二次対策工事後の モニタリング調査計画案について

平成31年1月11日

経堂池

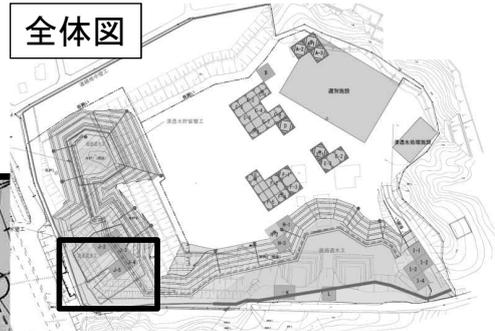
テーマ	内容	県の見解・回答(案)
家庭系ごみ	C工区鉛直遮水壁外側の家庭系ごみを撤去してほしい。 理由:ごみは遮水壁の中に封じ込めるべきであるため。 下流のモニタリング結果に影響を与えるため。	鉛直遮水壁の施工後、家庭系ごみの汚染状況を調査し、対応する。 調査方法等について住民と十分に協議する。
調査地点 遮水壁外側 (案)	C工区の鉛直遮水壁が破損した場合、案の位置の井戸でわかるか。 鉛直遮水壁の有効性は、案の位置で調査できるか。	案の位置で鉛直遮水壁の破損はわかる。 案の位置で鉛直遮水壁の有効性は調査できる。
調査地点 経堂池	経堂池での調査を継続してほしい。 理由:農業用水基準を超えているため。 ダイオキシン類が周辺地下水に比べて10倍高く 検出されているため。 H14～H16年頃、経堂池の上流側(処分場側)で pH 12.3の水が湧いていて、 地下水の調査地点としても必要であるため。	表流水の調査は洪水調整池で行う。 水がしみだしていたと言われる箇所は、現在は国道バイパスの真下にあたる。バイパスの工事時に経堂池の上流側の底面は5 m程度地盤改良されたため、その水の影響はないものと考えられる。
調査地点 No.1-1	No.1-1井戸を調査地点に加えてほしい。バックグラウンドの地点として調査してほしいという意味ではない。 理由:ECが高い原因がわかっていないため。	EC上昇の原因が処分場でないことはわかったので、調査地点から外す。
調査地点	洪水調整池に表流水は入るか。	全てではないが、表流水は洪水調整池に入る。
評価方法	平均値で評価せず、個別の値で評価してほしい。 理由:一回でも基準超過していたらおかしい。 国が示している方法は納得しがたい。	平均値で基準適合だが個別の値で基準超過する場合は、基準超過の程度や数値の変動傾向、電気伝導度により総合的に評価する。
評価方法	評価方法を含め、モニタリング方法に県の裁量はあるか。	一定の裁量はあるが、住民、アドバイザー、環境省との協議は必要であると考えている。
その他	Ks3層とKs2層で地下水の流れが異なるのはなぜか。	Ks3層の地下水は鉛直遮水および側面遮水により流れが変わる。

* 経堂池での調査は実施しない。
